DETERMINAZIONE DEL DIRIGENTE SERVIZIO VIA/VINCA 27 dicembre 2024, n. 875

[ID VIP 13041] - Parco agrivoltaico della potenza di 151,61 MW e delle relative opere di connessione alla RTN, da realizzarsi nel Comune di Brindisi (BR).

Istanza per il rilascio del Provvedimento di VIA statale ex art. 23 del D.lgs. n. 152/2006 e ss.mm.ii.

Relazione tecnica a supporto dell'istruttoria sul progetto
ID_VIP 13041

Fig. 5 - Mappatura delle Aree Idonee D.L. 199/2021 e s.m.i – (aree tutelate D.Lgs. 42/2004)

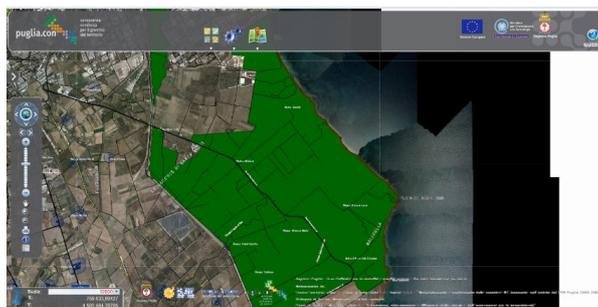
L'intera area contrattualizzata comprensiva della parte recintata dell'impianto, come anche la sottostazione SSE, **ricade** nella perimetrazione di aree di cui all'art. 142 (Aree tutelate per legge, lett.f): i parchi e le riserve nazionali o regionali, nonché i territori di protezione esterna dei parchi) del Codice:

Si segnala, inoltre, che il *Parco Regionale naturale di Salina di Punta della Contessa* è comprensivo altresì della zona ZSC /ZPS denominata "**Stagni e Salina di Punta della Contessa**", appartenente a Natura 2000 e identificata come **IT 9140003**. In merito a questa presenza l'impianto, come anche la SSE, **ricadono** nella fascia di rispetto dei 100 metri della ZSC/ZPS.

Inoltre si segnala che l'area pannellata insiste ed **interferisce direttamente** con il Sito di interesse storico culturale (art. 10 – seconda parte del Codice) "**Masseria Villanova**" – segnalazione architettonica.

Quindi, a parere dello scrivente, con riferimento al D.lgs. 199/21 art. 20 co.8 e modificate dall'art 47 del DL n. 13 del 2023, ora Legge n. 41/23, si rileva che il progetto **non ricade** in *aree idonee*.

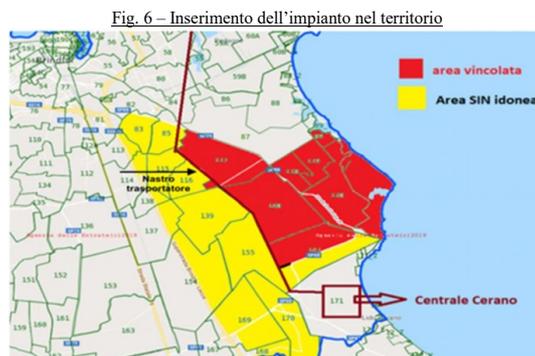
Lo stesso proponente dichiara che l'impianto occupa una elevata porzione del "**Parco Regionale di Salina di Punta della Contessa**" che è parte integrante del Sito di Interesse Nazionale (SIN) per la bonifica delle matrici ambientali; il SIN di Brindisi è stato istituito con D.M. Ambiente del 10/01/2000 che, oltre a contenere tutta la zona industriale a nord e la centrale termoelettrica a carbone di Cerano, posta a Sud dell'area d'imposta, contiene anche tutta l'area agricola interclusa. Le ragioni per le quali il Ministero ha perimetrato le aree agricole intercluse fra i due poli industriali, come aree di interesse nazionale per la bonifica, sono da ricercare nel fatto che queste sono state per decenni sottoposte al full-out di contaminanti rivenienti dai due poli ed immessi in atmosfera.

A ciò si aggiunge la presenza del "nastro trasportatore del carbone" che, per decenni è risultato anche scoperto ed ha trasportato il carbone, per alimentare la centrale termoelettrica ENEL di Cerano, da Costa Morena, nel porto di Brindisi, alla centrale termoelettrica di Cerano a Sud e dopo un percorso di circa 12 km, come si evince dalla Fig. 6.

La caratterizzazione chimica ha interessato terreni agricoli definiti come ad "alta", "media" e "bassa" criticità; definizioni che, a prescindere dal full-out impiantistico è funzione della distanza dei terreni agricoli dal "nastro trasportatore". Ovviamente i terreni ad "alta" criticità sono quelli posti in prossimità del nastro per un'estensione di 150 m. dall'asse. I due Piani di caratterizzazione effettuati con fondi pubblici dall'Università di Lecce e da Invitalia, hanno evidenziato una diffusa contaminazione delle varie matrici, in funzione anche della richiamata distanza dall'asse attrezzato del carbone, Fig. 6:

Fig. 7 – impianti FER nel territorio

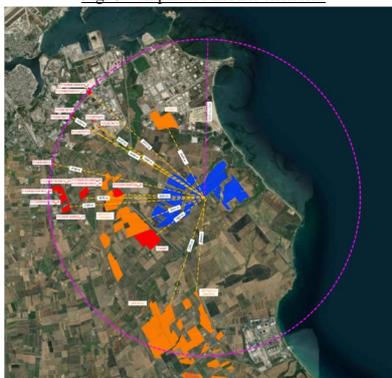
La tesi del proponente a riguardo del Calcolo dell'IPC non è coerente, egli dichiara: "*Il calcolo dell'IPC va calcolato fra gli impianti realizzati ed autorizzati in DIA e la superficie realmente occupata dell'impianto agrivoltaico proposto*".

Mentre la situazione di presenze FER nel territorio è come riportata dalla Fig. 7

Dalla Figura si evince che nell'area contermini:

- Gli impianti fotovoltaici realizzati sono nel numero di **12** per un totale di superficie occupata pari a: **557.815 mq**;
- Gli impianti fotovoltaici per i quali è stata presentata richiesta autorizzativa, attivando la procedura di V.I.A è nel numero di **4** e per un totale di superficie occupata pari a: **3.708.576 mq**;
- Il totale delle superfici impegnate per tutti gli impianti, sia realizzati che in fase autorizzativa è pari a: **4.266.391 mq**.

Quindi certamente il Criterio A): IPC = **non verificato**

Anche il **Criterio B non** risulta rispettato, è sfavorevole per la vicinanza alle aree progettuali di pale eoliche esistenti (entro i 2 km di raggio).
